Změnový list číslo 164	
Identifikace akce	
Název akce:	Výstavba Multifunkční sportovní a kulturní haly v Brně
Číslo akce SMVS:	-
Objednatel:	I. Statutární město Brno II. ARENA BRNO, a. s. III. Brněnské komunikace a.s. IV. Teplárny Brno, a.s.
Zastoupen:	Objednatelem
Zhotovitel:	HOCHTIEF CZ a.s., Plzeňská 16/3217, 150 00 Praha 5
SPST:	Společnost INVIN, RUBY, INFRAM a CM
Projektant:	Projektová dokumentace 1 - Arch.Design, s.r.o. a A PLUS a.s. Projektová dokumentace 2 - PK OSSENDORF s.r.o.
Předmět změnového listu	
Zateplení stěn skladu -1.M5.001-4 v 1.PP.	
Část díla dotčená změnovým listem	
SO 101 Hala, ASŘ	
Popis změny, popis technického řešení	
Původní řešení dle smluvní (tendrové) dokumentace :	
Projektová dokumentace 1 uvažovala se zateplením stěn ve skladu -1.M5.001-4 v 1.PP ve shodné tloušťce 200 mm (skladba TI.210).	
Nové řešení :	
Změnou dochází v části stěn skladu -1.M5.001-4 v 1.PP ke zmenšení tloušťky izolantu a v další části stěn dochází k jeho úplnému vypuštění.

Soupis: ZL 164 - Zateplení stěn skladu, -1.M5.001-4 - 1.PP

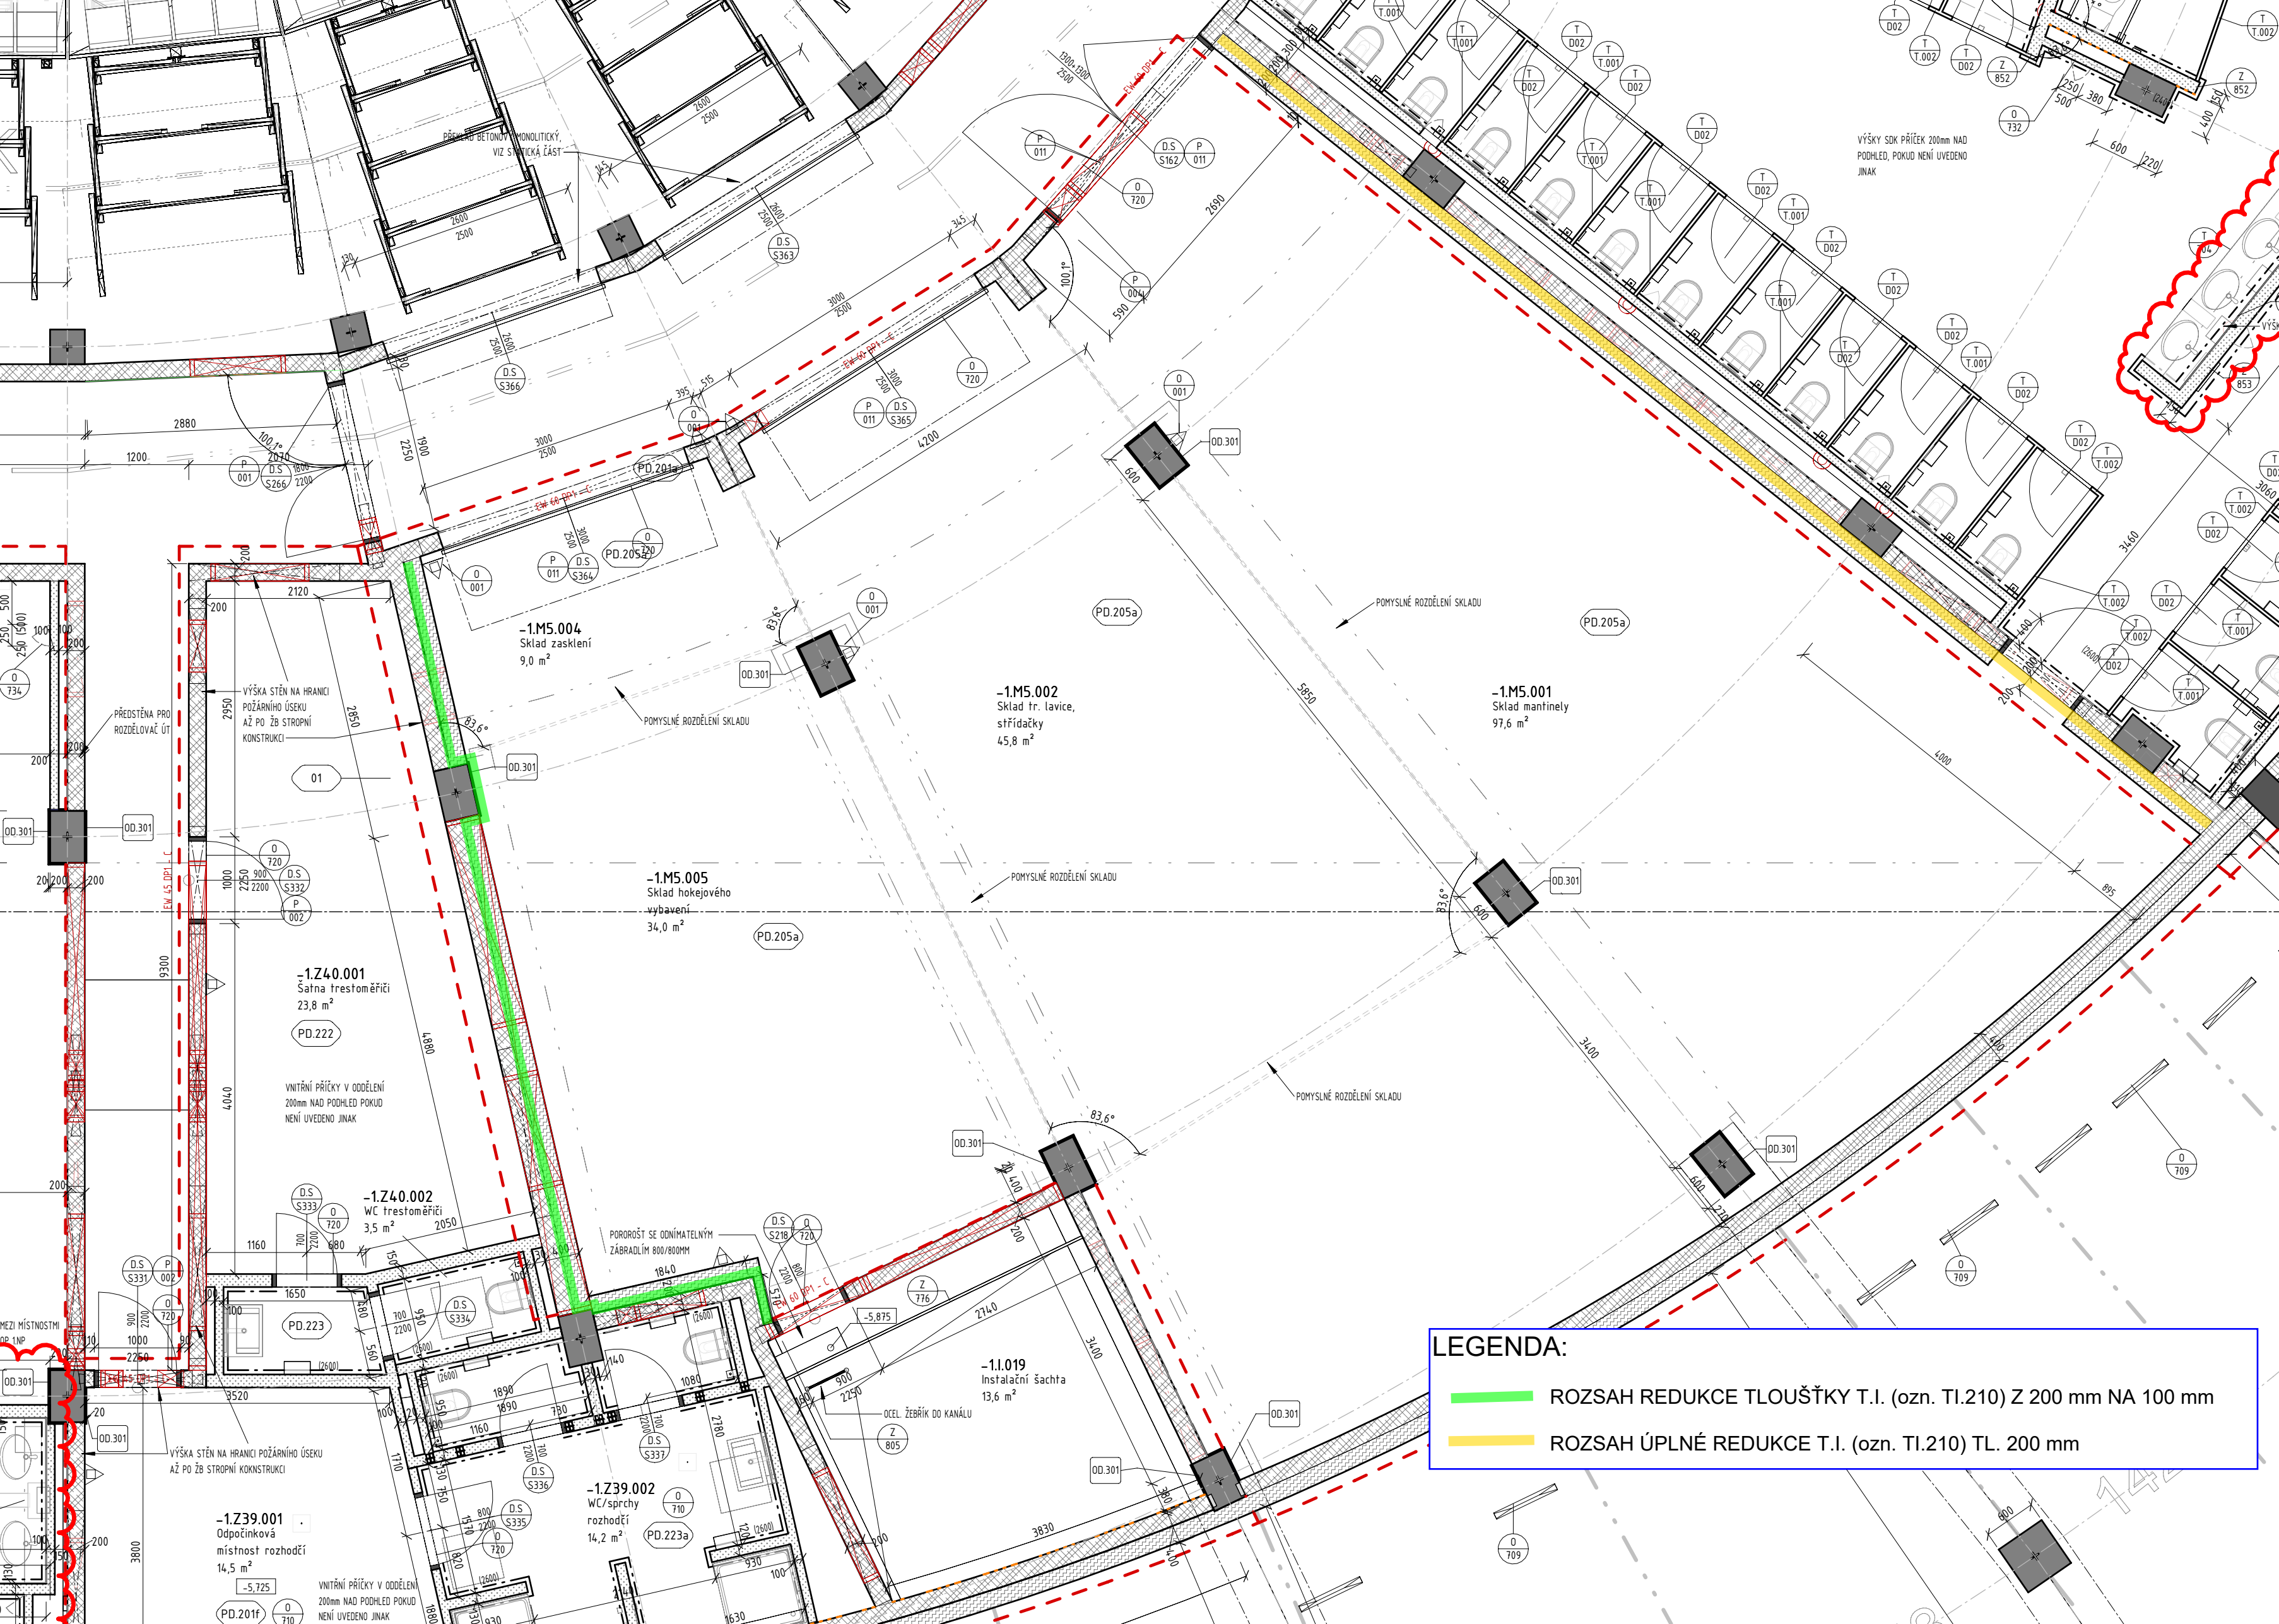
Dobrý den, navazuji na bod č. 71_1 z projekční porady. Provedl jsem posouzení stěny s izolantem, ze kterého vyplývá následující:

- stěny mezi skladem (15 °C) a chodbou/inst. šachtou (15 °C) – vyhoví (resp. není nutné posuzovat) pouze zdivo Liapor M200 12 MPa AKU – **zrušení izolantu**
- stěny mezi skladem (15 °C) a hromadnými toaletami (18 °C) – na normové hodnoty vyhoví pouze zdivo Liapor M200 12 MPa AKU, na doporučené by se muselo přiteplit – **možnost zrušení izolantu**
- stěny mezi skladem (15 °C) a umývárny/šatnami (24 °C/22 °C) – bezpečně vyhoví zdivo Liapor M200 12 MPa AKU s 50 mm izolantu Isover TF – **možnost zredukování izolantu** – (postačí 50 mm s rezervou, pro sjednocení řešení jsme se domlouvali na 100 mm).

Pozn.: V technickém listu Liapor je z neznámého důvodu použita hodnota součinitele prostupu tepla bez omítek $U=1,55 \text{ W/m}^2\text{K}$ – k této hodnotě se nemohu při použití souč. tepelné vodivosti a tl. tvárnice dopočítat. Proto jsem při posouzení zdiva zadal přímo hodnotu $1,55 \text{ W/m}^2\text{K}$ (+ korekce $0,05 \text{ W/m}^2\text{K}$), u zateplení kce jsem uměle zvýšil součinitel, abych se u zdiva dostal na hodnotu $1,55 \text{ W/m}^2\text{K}$.
